IMPIANTO FOTOVOLTAICO "GHIAIE DI MEDESANO"

RELAZIONE INTEGRAZIONI

INTEGRAZIONI

1.1 RICHIESTE DI INTEGRAZIONI CONTENUTE NEL RESOCONTO DELLA SEDUTA DELLA CONFERENZA DEI SERVIZI DEL 10/11/2021

Figura 1.1.1 – Schema di posa con Trivellazione Orizzontale Controllata (TOC) ed alcuni esempi di interventi operativi.

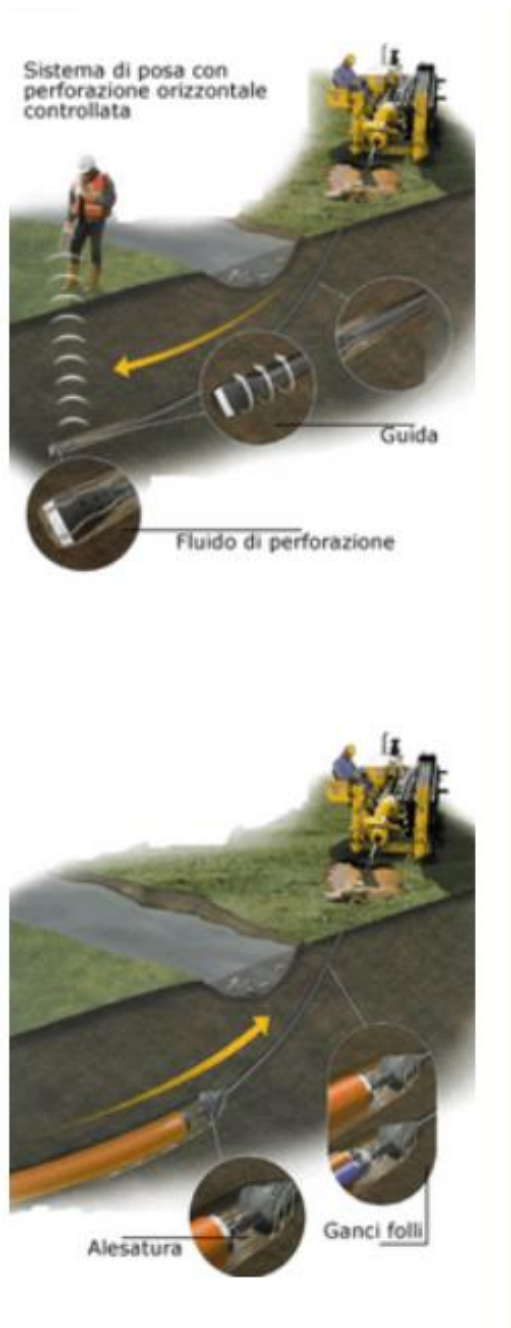
- la sicurezza con la quale l'intervento può essere condotto;
- il conseguente abbattimento dei costi relativi alle misure di prevenzione;
- la velocità con la quale il lavoro viene eseguito;
- l'intervento è praticamente indipendente dalle condizioni atmosferiche;
- si riduce l'inquinamento atmosferico ed acustico;
- la profondità di scavo non costituisce un fattore di costo e rischio;
- vengono quasi del tutto eliminate le movimentazioni di terreno con conseguente limitazione del materiale di sterro da conferire in discarica;
- non vengono impattate la vegetazione adiacente all'area di scavo e le opere preesistenti in soprassuolo.

TAVOLA: PTCP - Stralcio tavola C.1 "Tutela ambientale, paesistica e storico-culturale"

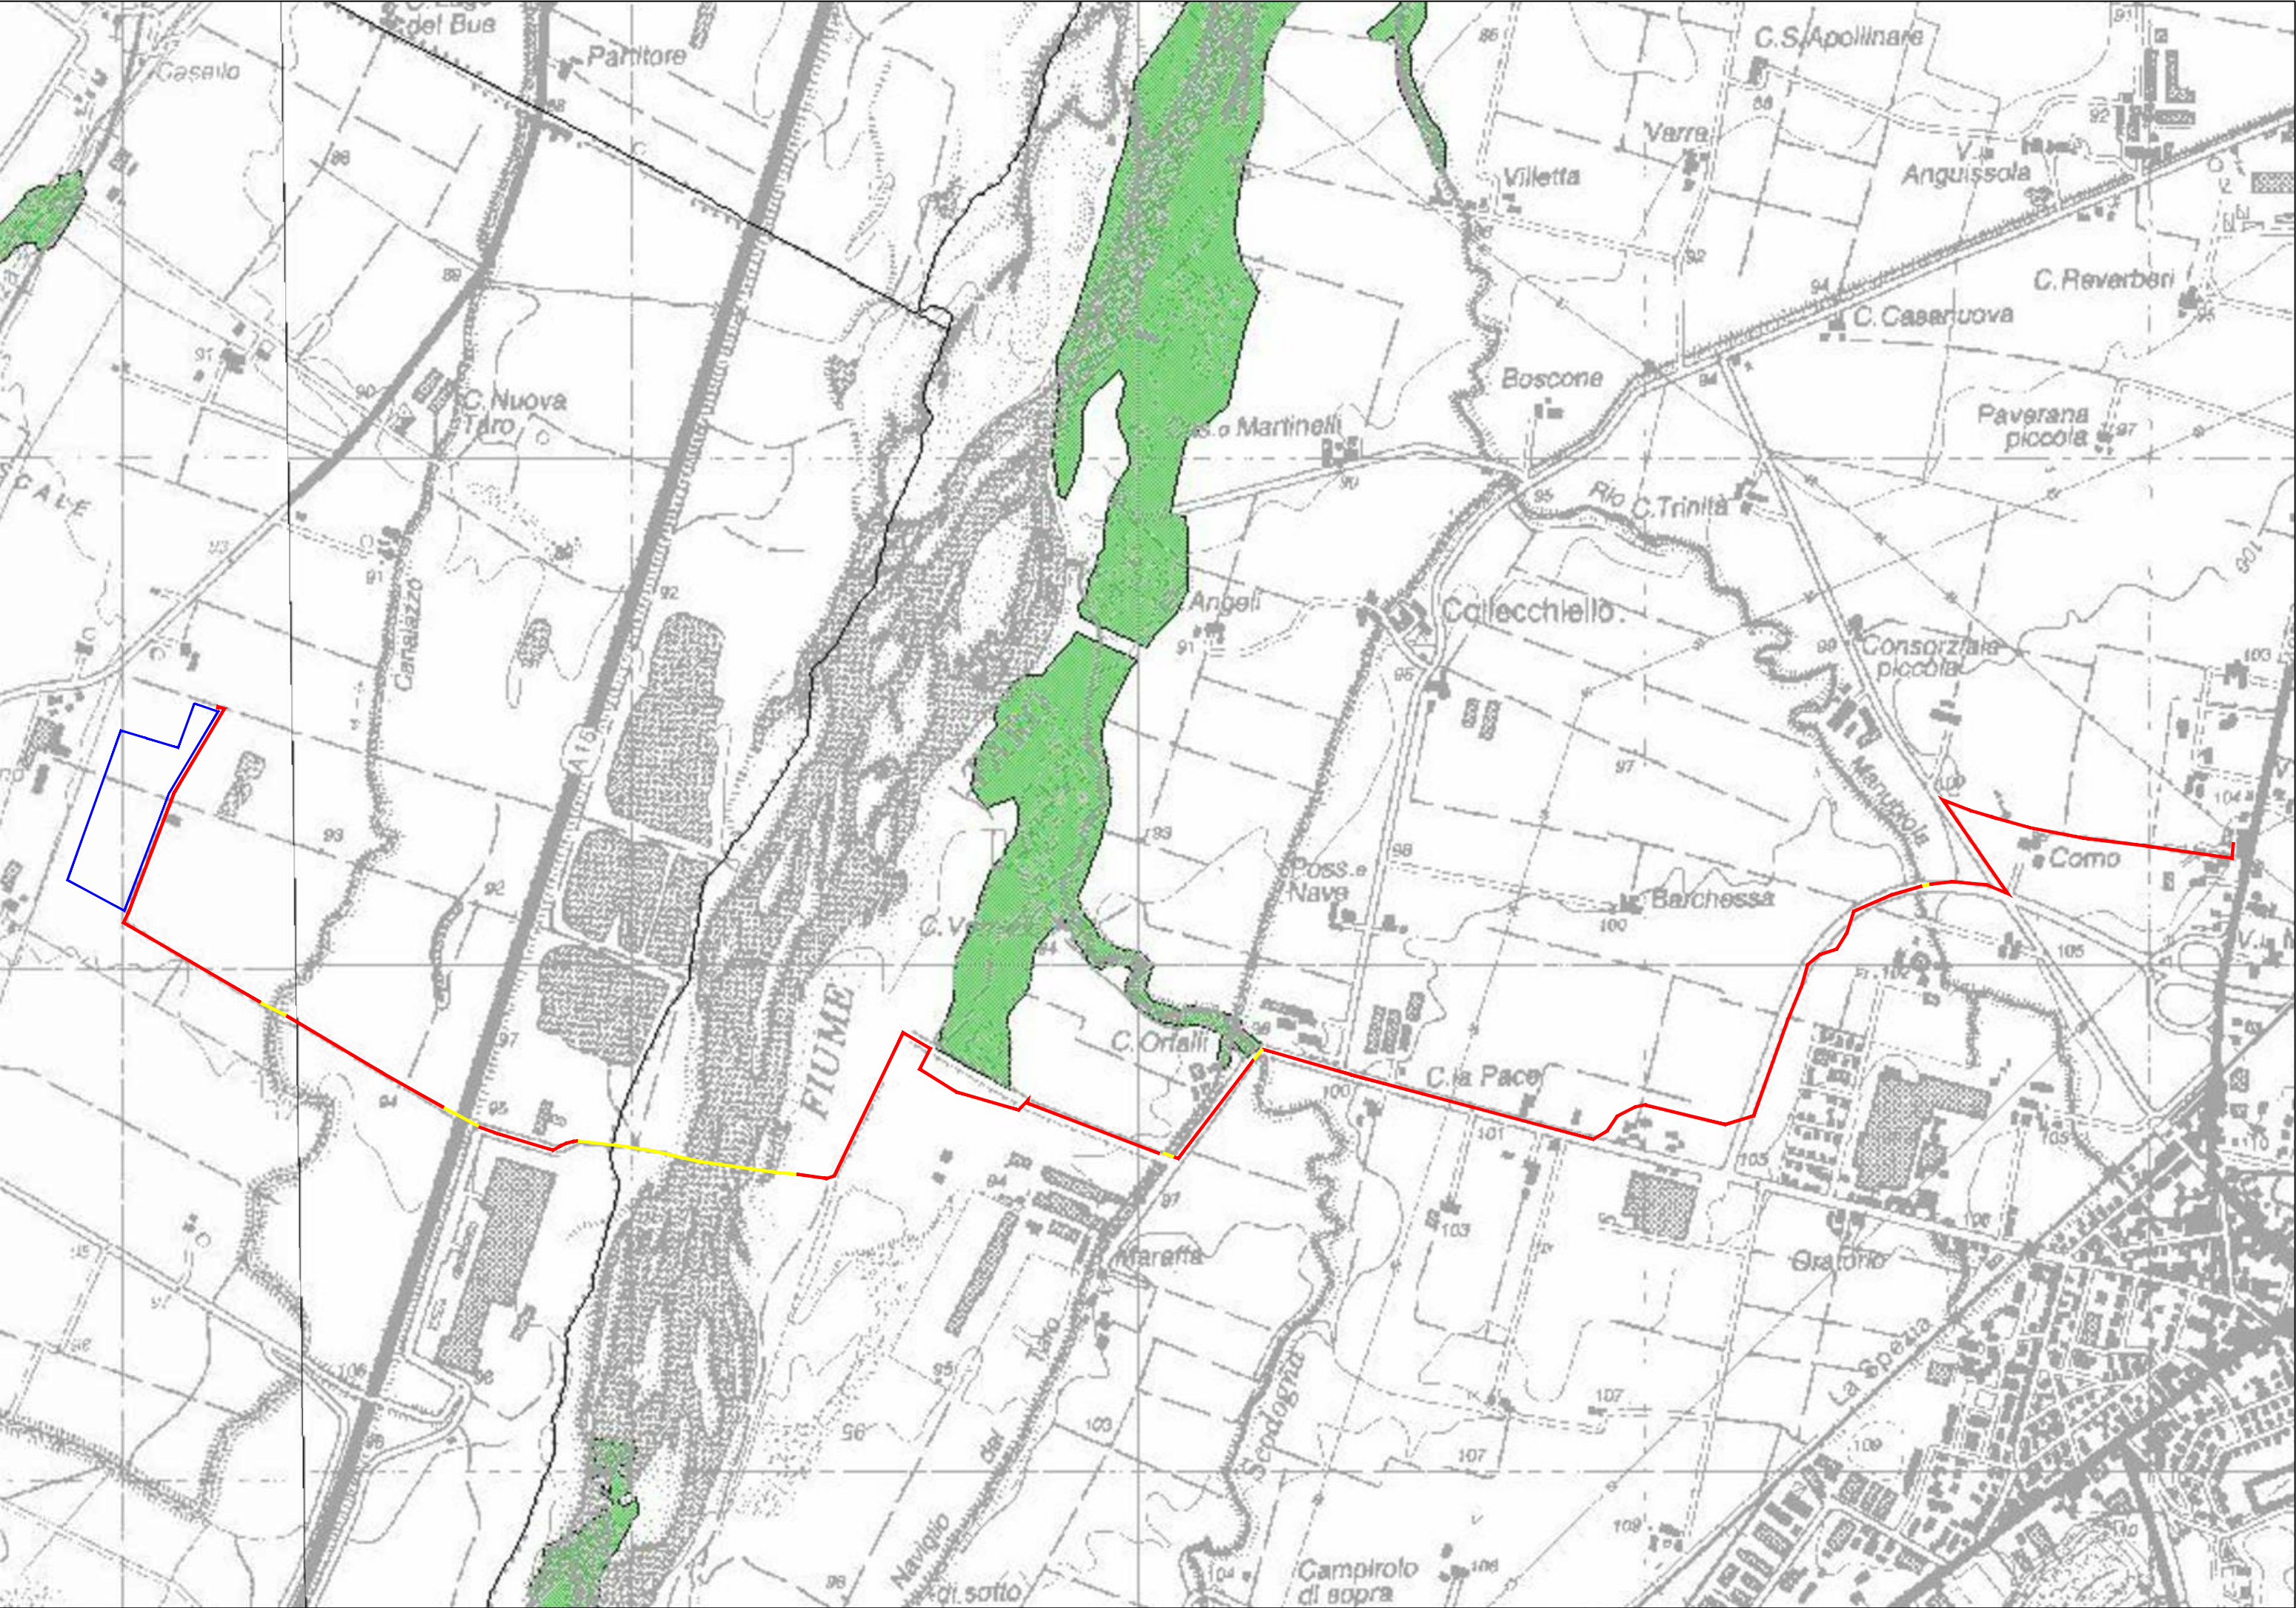
Dall'analisi degli elaborati cartografici del PTCP Tavola C1 emerge che la linea elettrica di connessione attraversa, in cavo interrato posizionato con direzione ovest-est, le seguenti zonizzazioni presenti lungo il corso del F. Taro:

Inoltre, nel tratto ubicato in Comune di Collecchio, il tracciato del cavidotto attraversa il T. Scodogna, il Canale Naviglio e il T. Manubiola, non arginati nel tratto di interesse, classificati come corsi d'acqua meritevoli di tutela (art. 12 bis), si veda figura fuori testo "*PTCP - Stralcio tavola C.1 "Tutela ambientale, paesistica e storico-culturale"*".

La linea elettrica di connessione è compatibile con le disposizioni del Piano in quanto trattasi di opera di rilevanza meramente locale, che attraversa il F. Taro in perpendicolare, con modalità che non determinano interferenze con il deflusso delle acque. Si consideri in particolare che la linea elettrica di connessione sarà interrata lungo viabilità esistenti e, in corrispondenza dell'attraversamento fluviale, sarà realizzata in TOC, dunque senza interferire direttamente con gli elementi tutelati.

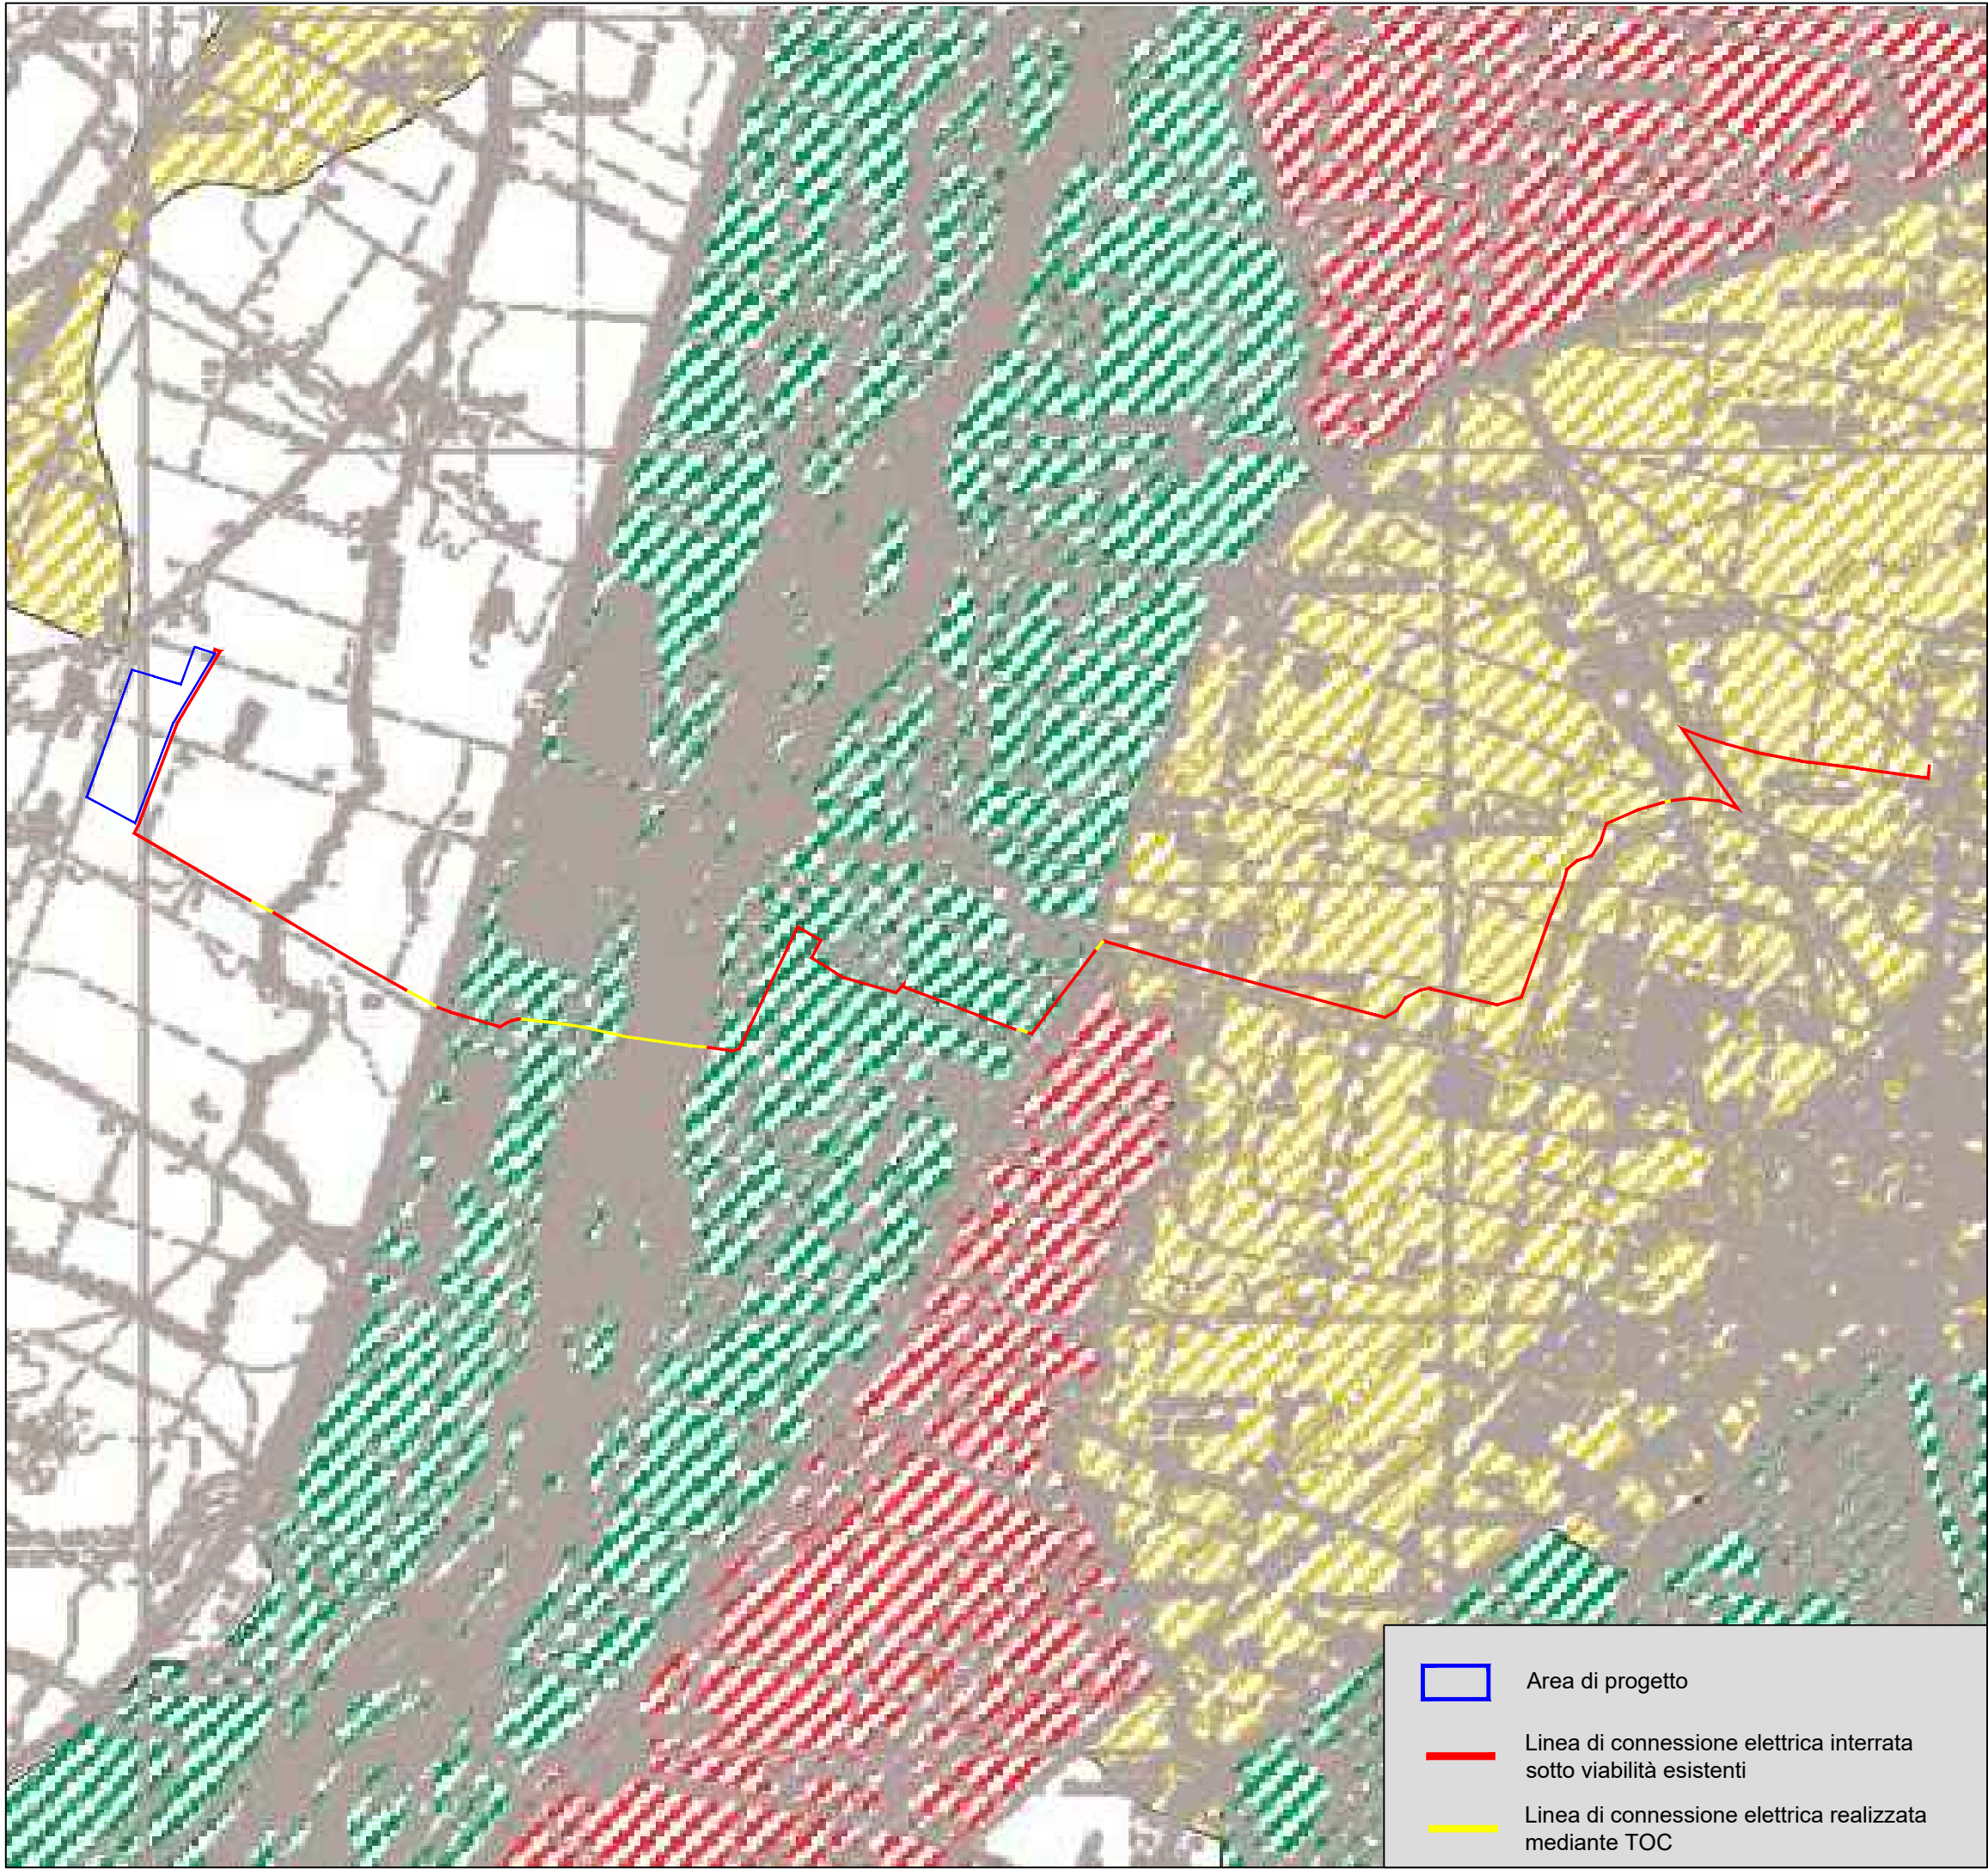
Lo sviluppo della linea di connessione è esterno alle aree boscate individuate dalla Tavola C3 del PTCP (si veda figura fuori testo "*PTCP - Stralcio tavola C.3 "Carta forestale"*"). Si ricorda inoltre che il tracciato sarà interrato sotto viabilità esistenti, e che in corrispondenza dei tratti che interessano elementi vegetazionali (in particolare lungo il Rio Canalazzo o Canale delle forcelle), il cavidotto sarà posato mediante TOC.
